Merkblatt

SIA 118/262:2026 «Allgemeine Bedingungen für Betonbau»

Das Wichtigste zur Teilrevision der Norm

Beispiele: Wände, Stützen, Brüstungen und Unterzüge

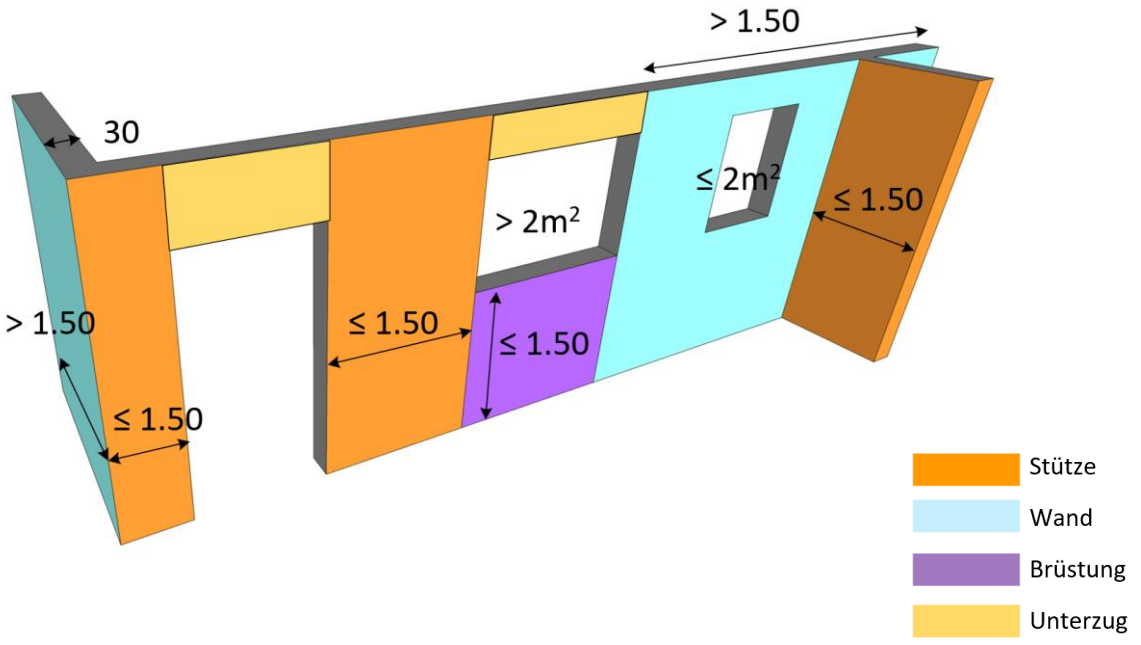
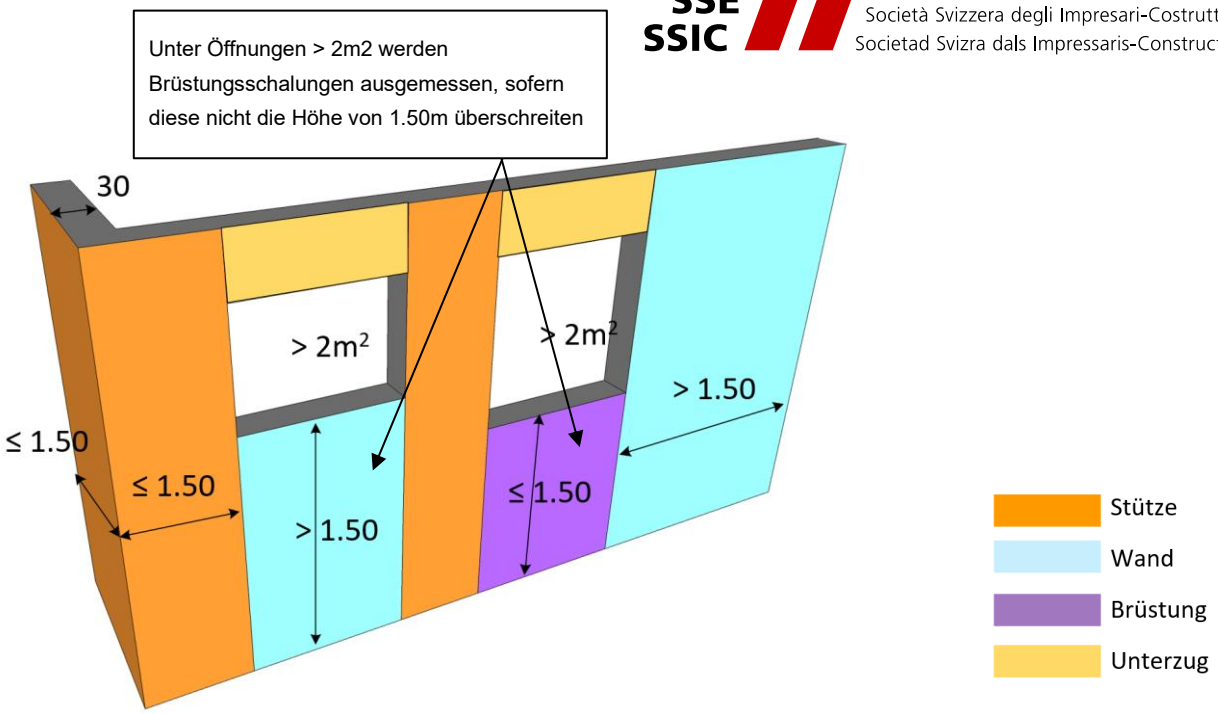
Die Ausmassbestimmungen für Schalungen sind in beiden Ausgaben der Norm identisch. Die Differenzierung von Schalungen in Wandabschnitten wird durch die Grösse von Öffnungen und der Dimensionen einzelner Wandabschnitte beeinflusst. Die Abgrenzungslinien der Figur 1 von Anhang A wurden ergänzt und sind zu berücksichtigen.

Als Stützen werden Teile von Wänden enthaltende Bauteilabschnitte bezeichnet, wenn sie eine der beiden Bedingungen erfüllen:

Beispiel (Masse im Grundriss)
Querschnittsverhältnis ≤ 5:1	Querschnitt 100cm/20cm
oder	
Querschnittsverhältnis > 5:1 und Länge ≤ 1.50m	Querschnitt 120cm/20cm

Hinweis: zur Differenzierung zwischen Wänden und Stützen sind beide Regeln zum Querschnittverhältnis zu beachten.
